「北陸電力株式会社志賀原子力発電所の
敷地内破砕帯の評価について〈案〉」
に対する意見書

平成 27 年 8 月 10 日

北陸電力株式会社

図 2-1 (1)

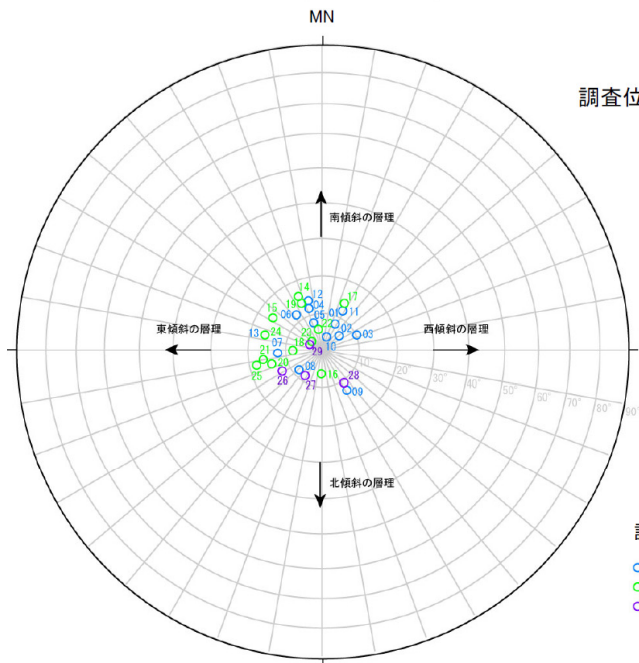
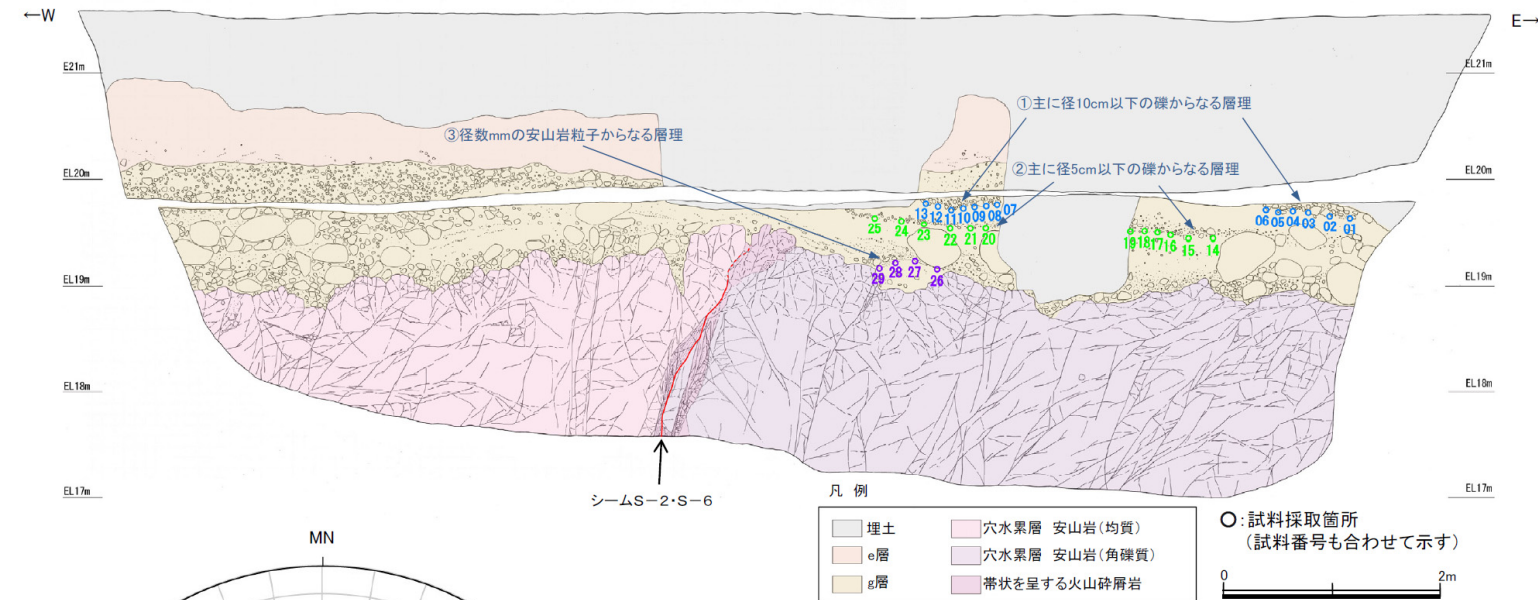
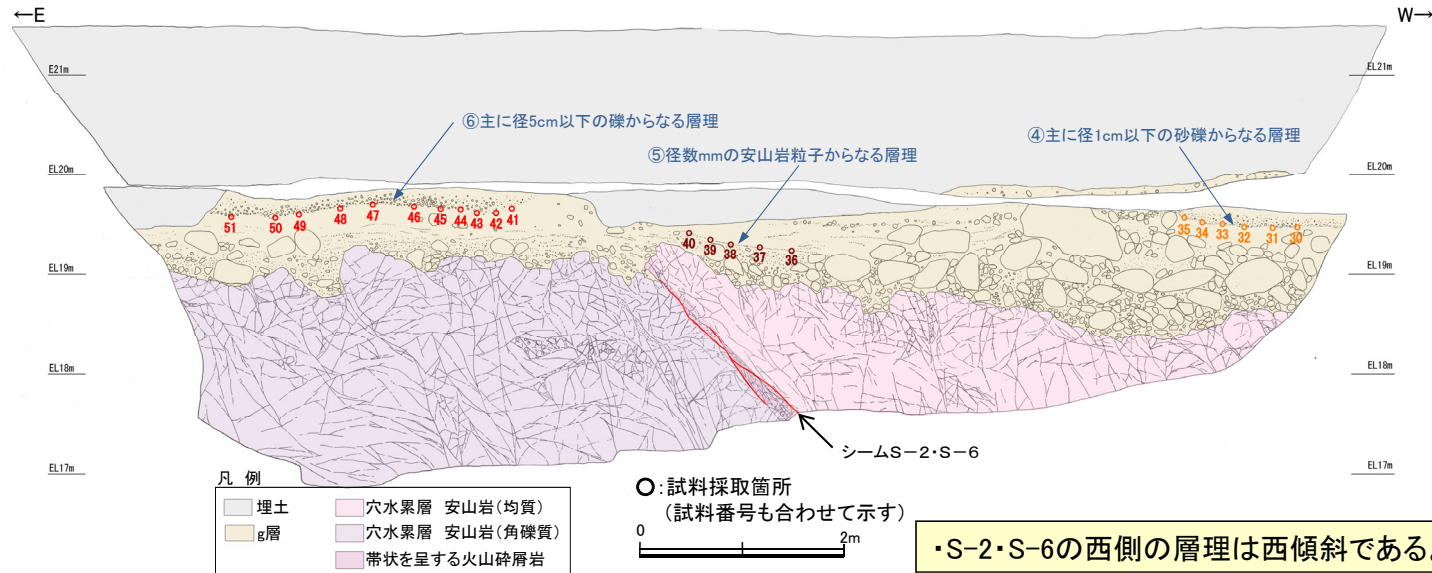
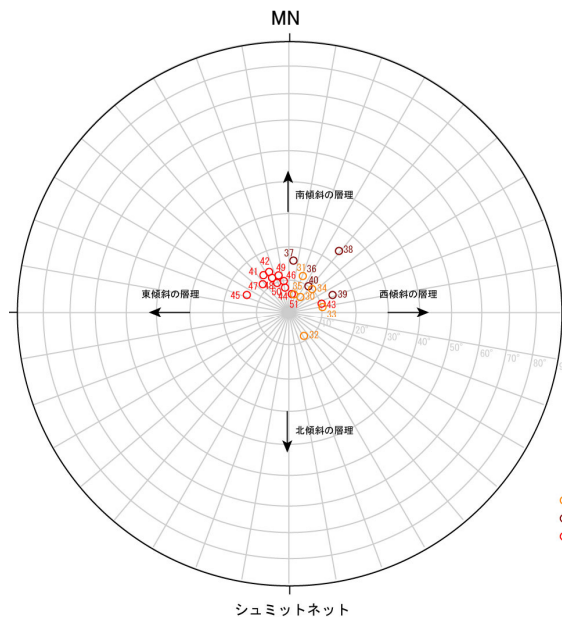
(7)
S-2・S-6トレンチの層理面自体は事業者の評価を理解できたが、層理面は割れ目の上を横断していないので、活動性の評価に使えるのか現状ではわからない。層理面や定向配列は断層の近くでは西上がり、基盤も盛り上がっている可能性があるため、層理面の走向傾斜を出してほしい。

(7)
S-2・S-6トレンチの層理面自体は事業者の評価を理解できたが、層理面は割れ目の上を横断していないので、活動性の評価に使えるのか現状ではわからない。層理面や定向配列は断層の近くでは西上がり、基盤も盛り上がっている可能性があるため、層理面の走向傾斜を出してほしい。

・S-2・S-6の西側の層理は西傾斜である。

・北面、南面とも各測定点の傾斜は、 20° 程度の範囲にあり、3次元で見ると、南傾斜の傾向が認められる。

図 3-2

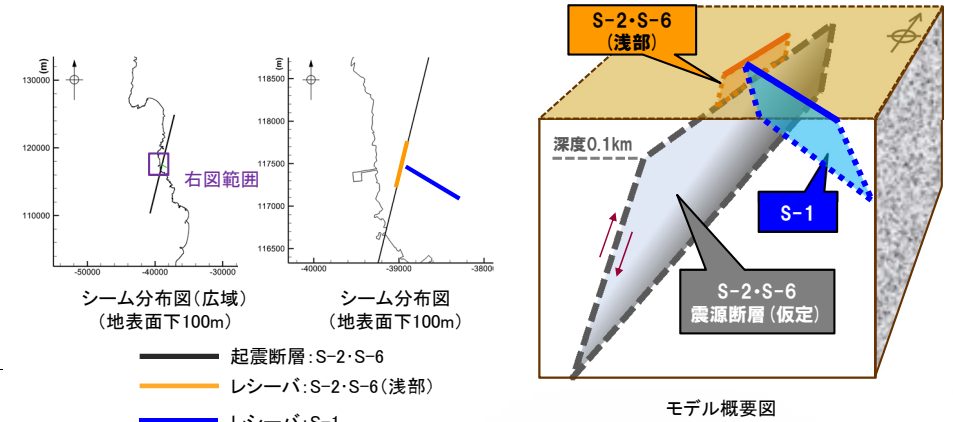
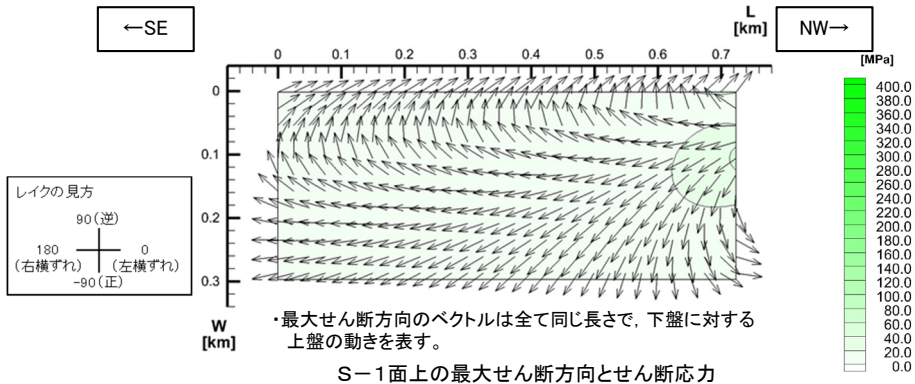
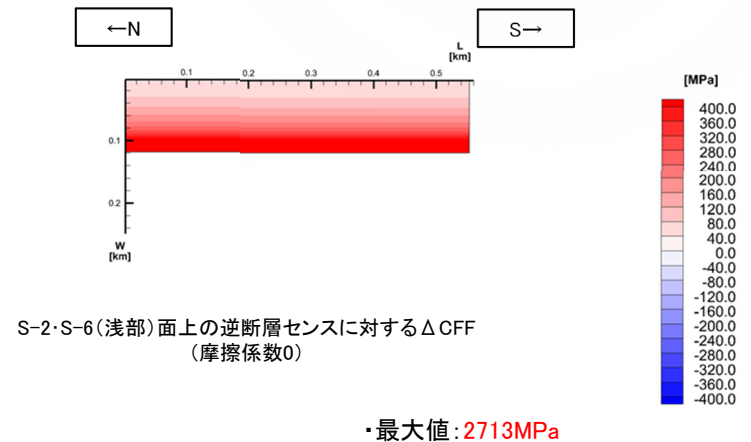
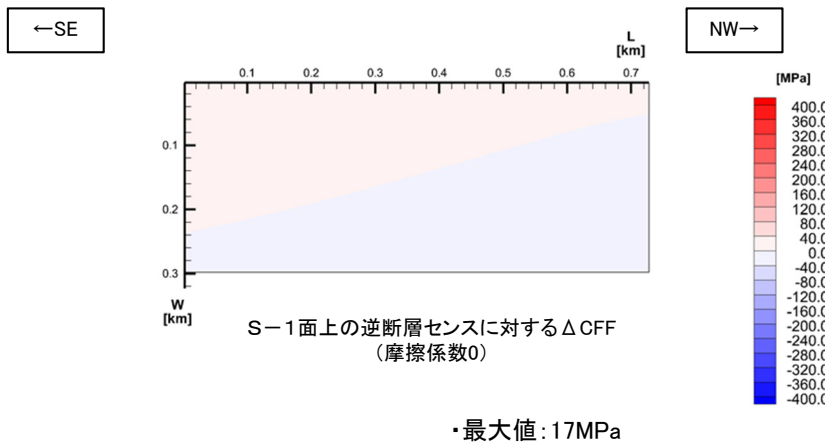
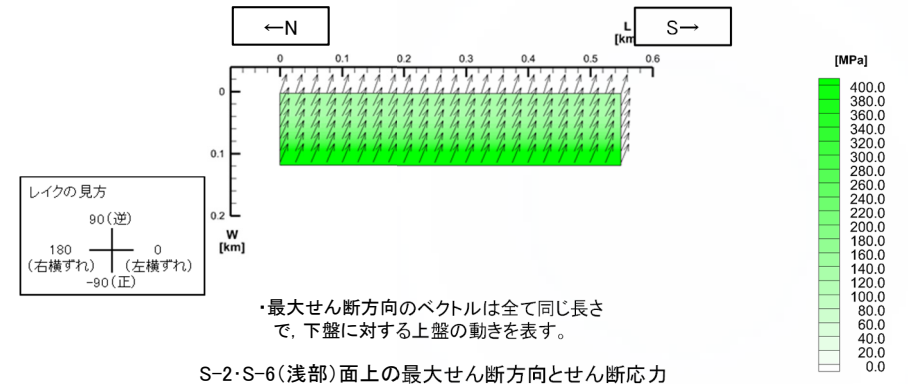
- ・有識者の計算では、S-2・S-6 の浅部は破壊せず、地表下 100 m で破壊が停止するという伏在断層モデルにより、S-1 北西部のみが変位した可能性を説明できるとしている。仮に、そのような破壊形態であったならば、主として破壊する S-2・S-6 の浅部には、従の構造の S-1 北西部以上に大きな応力が作用し、S-2・S-6 の浅部にも当然として破壊が及ぶものと想定されるにもかかわらず、このことが考慮されていない。なお、実際には No.2 トレンチ箇所では S-2・S-6 直上の堆積物には破壊（せん断構造）が認められない。

- ・S-2・S-6 を有識者の設定する条件（破壊停止深度 100m の伏在断層、震源断層クラスの規模）で活動させたときの、S-1 面上及び S-2・S-6 面上（100m 以浅）に作用する最大せん断応力（逆断層センスに対する摩擦係数 0 での ΔCFF ）の比較を行った。その結果、S-1 面上では 17MPa であるのに対して、S-2・S-6

面上（100m以浅）では 2,713MPa と 100 倍以上の応力値となる。

・S-2・S-6を伏在断層として活動させたときのS-2・S-6(浅部)面上に作用する最大せん断応力は、S-1面上の100倍以上となる。
